設備驗收報告——北區變電站

日期：2026年3月14日 ｜ 項目編號：UW-2291

圖1：地下室設備概覽

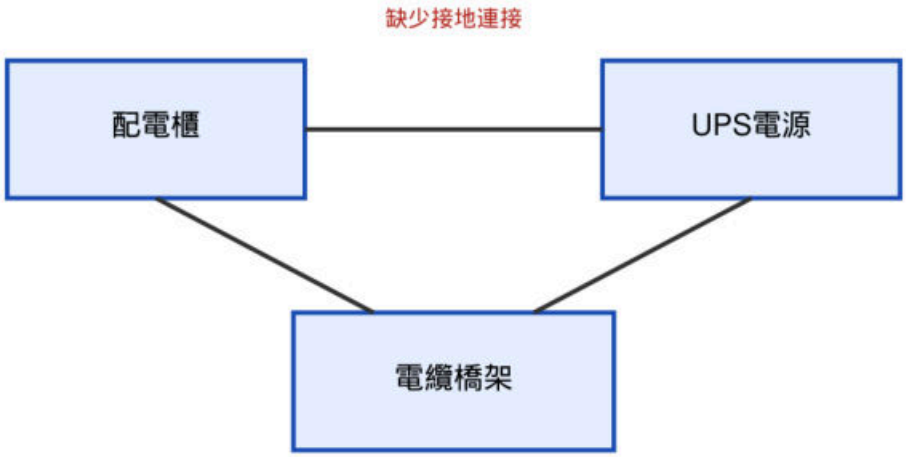
序號	描述	整改期限
1	地下室電纜橋架未接地	2026年4月30日
2	出線間隔標識不完整	2026年4月15日
3	UPS直流母線遺留工作	2026年4月30日

設備在上述缺陷整改完成前有條件驗收。複查定於第18週進行。在此之前，保留結算金額5%的質量保證金。
